改善箇所説明図 ①②

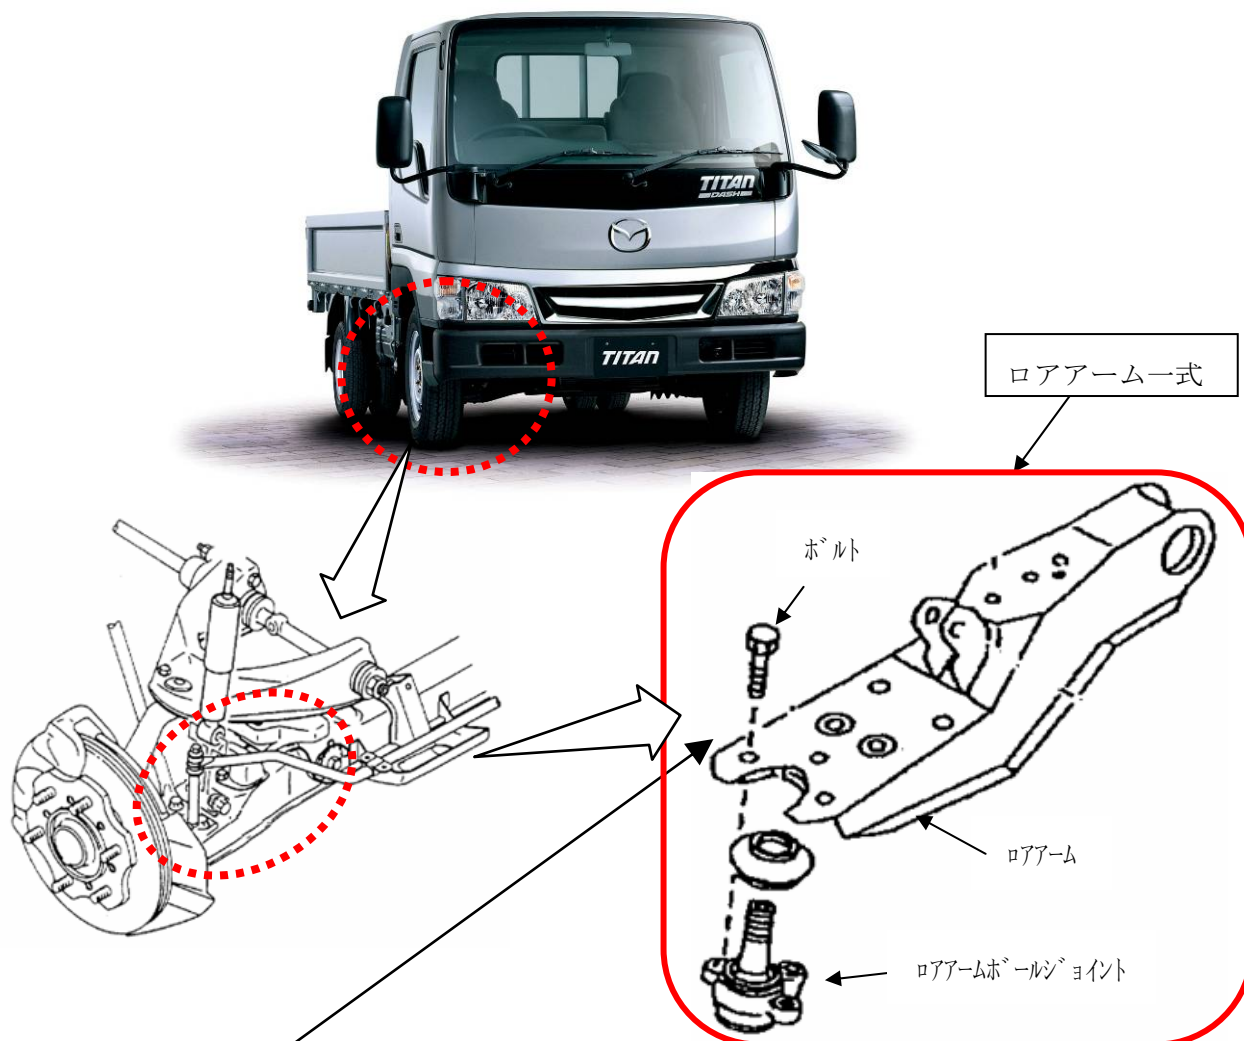
基準不適合発生箇所

- ① フロントサスペンションにおいて、ロアアームとロアアームボールジョイントの組み付け工程が不適切なため、ボルトの締め付け力が不足するものがある。そのため、そのままの状態で使用を続けると、当該ボルトが緩み、最悪の場合、当該ボルトが折損し、走行不能となるおそれがある。
- ② リコール届出番号1821の市場措置において、ロアアーム、またはロアアームボールジョイントを交換した場合のボルトの締め付け方法が不適切なため、ボルトの締め付け力が不足するものがある。そのため、そのままの状態で使用を続けると、当該ボルトが緩み、最悪の場合、当該ボルトが折損し、走行不能となるおそれがある。

改善の内容

全車両、当該ボルトの締め付け状態を点検し、当該ボルトとロアアーム表面に隙がある、または当該ボルトが脱落や折損している場合は、ロアアーム一式を新品と交換する。なお、当該ボルトとロアアーム表面に隙がない場合は、規定のトルクで締め付ける。

識別：運転席取付け用ブラケットの右前側ブラケットに白色ペイントを塗布する。
